女川原子力発電所 2 号機の安全性に関する検討会 論点一覧 への考察

REV2 : 2015 年 2 月 2 日

山梨地方自治研究所 理事 工学博士
渡辺敦雄

Figure 3

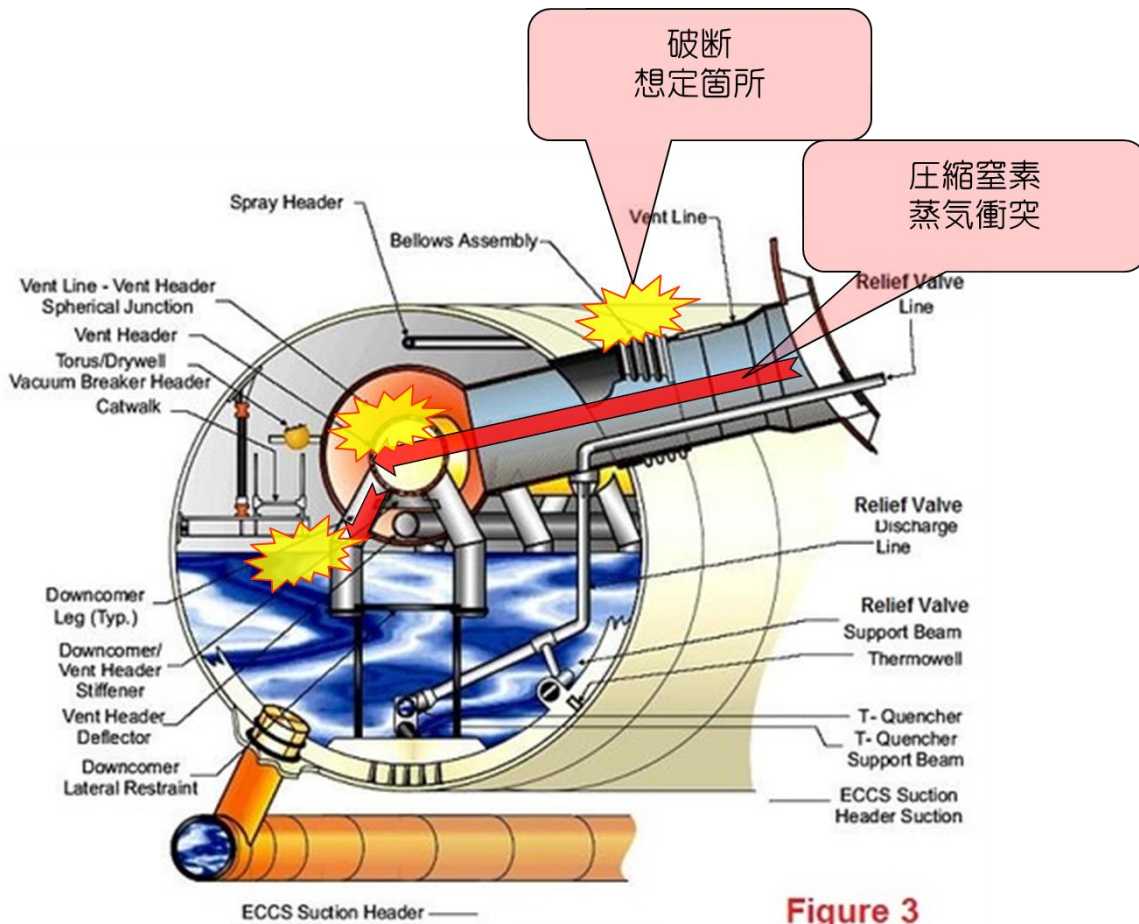
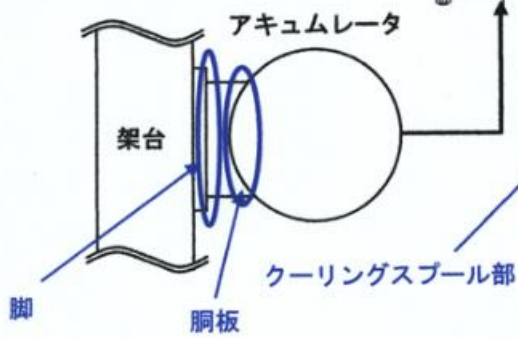
77	自動車利用が厳しい住民（例えば、高齢者や身体障害者など）への自動車派遣があるのか。また、その運転手の確保は可能なのか。	
80	テロの具体例。例えば、原子炉へのミサイル攻撃、非常用冷却海水系への手りゅう弾攻撃	
その他	PCV 内が高圧になった場合、主蒸気逃がし安全弁は、必ず作動するか。 (注3)	1F 事故では不 作動であった

注3

外圧が高いと作動しない？
